NUOVA LINEA TORINO LIONE  
TRATTA NAZIONALE

DOCUMENTO DI RISPOSTA ALLE RICHIESTE DEL MATTM  
COMMISSIONE SPECIALE VIA (prot. CTVA-2011-0002183 del 09/06/2011)

Relazione tecnica di risposta al quesito n.10a

Figura 2

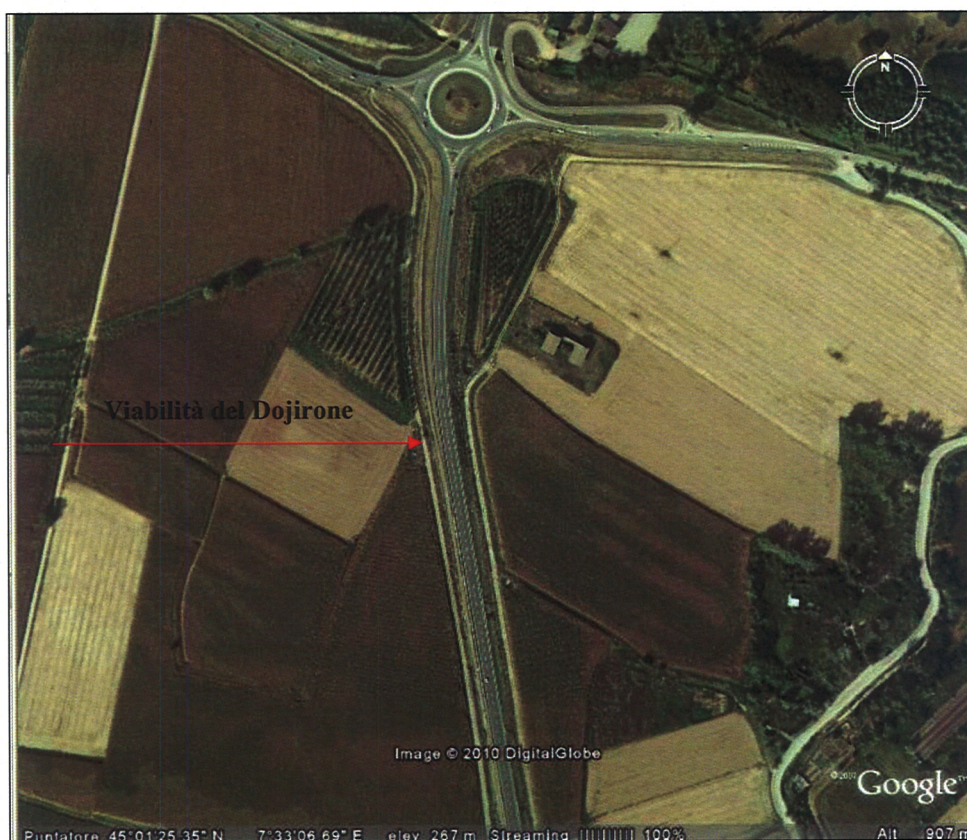
In particolare si affronta il quesito 10a, ovvero:

Progettazione preliminare dei sistemi di gestione delle acque che saranno immesse nei recapiti finali già individuati (nel pieno rispetto della normativa vigente in materia per la tutela dello stato qualitativo della risorsa idrica) e definizione delle caratteristiche degli impianti per il trattamento e l'eventuale riutilizzo delle acque (allegando opportuni schemi grafici, con ubicazione e dimensionamento di massima degli impianti),.

Per l'interconnessione di Avigliana, il recapito individuato è il canale irriguo indicato nella **Figura 1**; tale manufatto corre nell'area interclusa tra la linea AV Torino - Lione (Binario Dispari) in progetto e l'interconnessione stessa (Binario Pari).

Per il canale di gronda posto a sud della duna in progetto, il recapito individuato è invece il fosso di guardia lato sinistro della deviazione in progetto della viabilità del Dojirone.
